ZIE BIJZONDERE
VOORWAARDE(N)

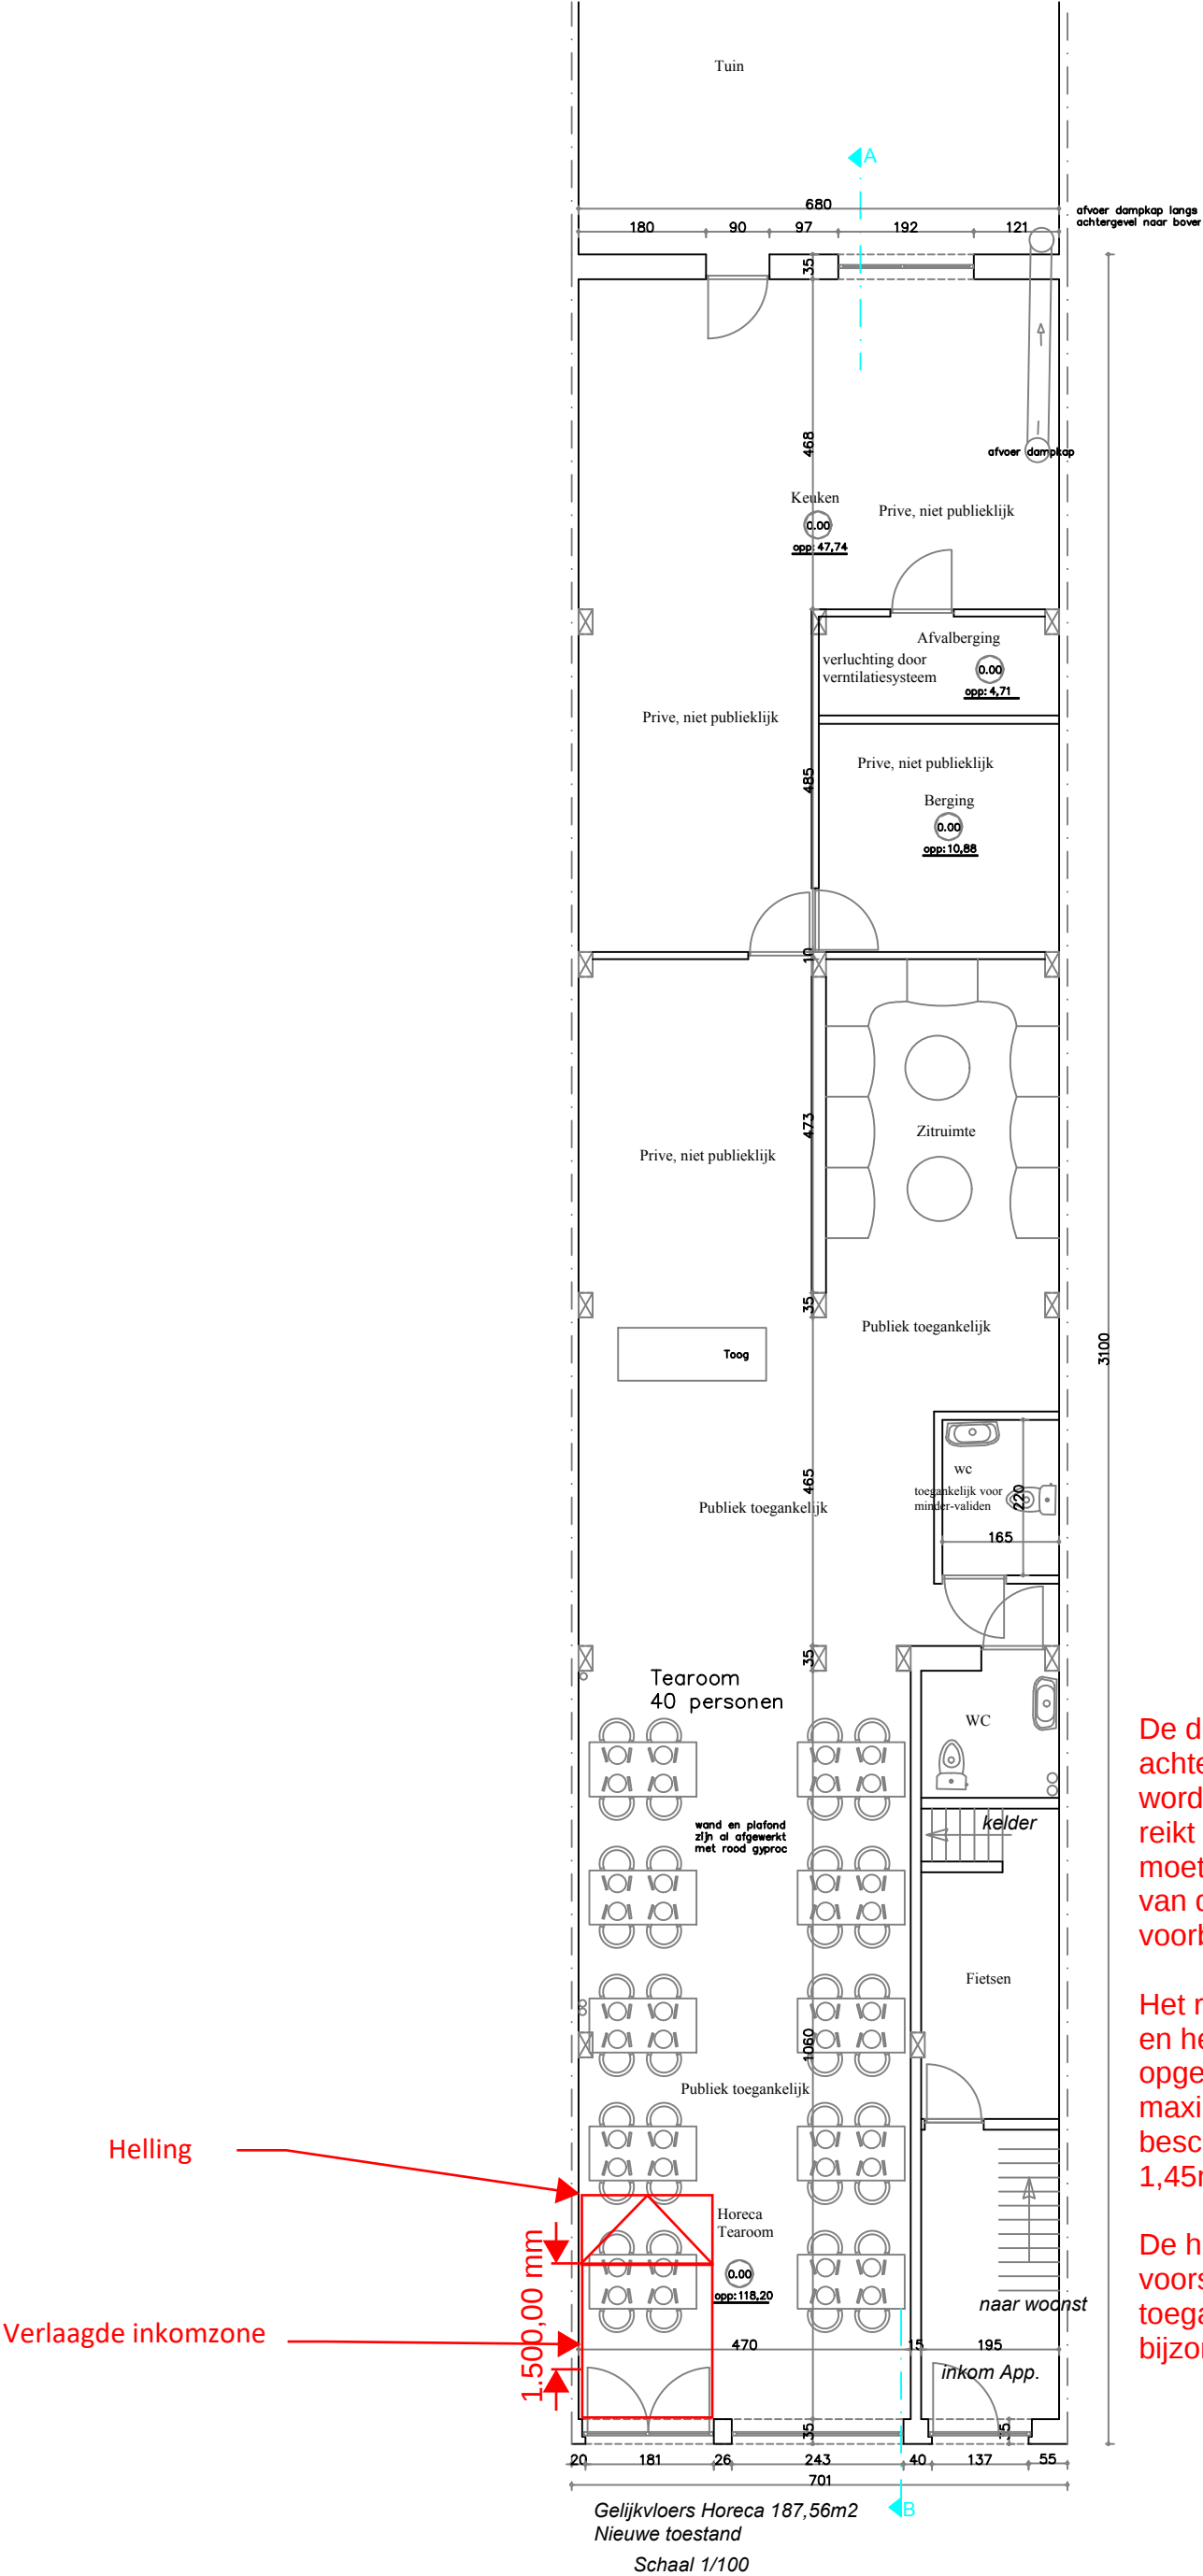
De dorpel aan de toegangsdeur en het achterliggende vloerpeil van de zaak moet worden verlaagd tot deze maximaal 2cm hoger reikt dan het trottoirpeil. Deze verlaagde zone moet voorzien worden over de volledige breedte van de toegangsdeur en tot een diepte van 1,50m voorbij de draaicirkel van de deur.

Het resterende niveauverschil tussen deze zone en het overige vloerpeil van de horecazaak moet opgevangen worden met een helling met een maximale hellingsgraad van 10%. De helling moet beschikken over een minimale breedte van 1,45m.

De horecazaak moet blijvend voldoen aan de voorschriften uit de gewestelijke verordening toegankelijkheid. Dit wordt opgenomen als bijzondere voorwaarde.
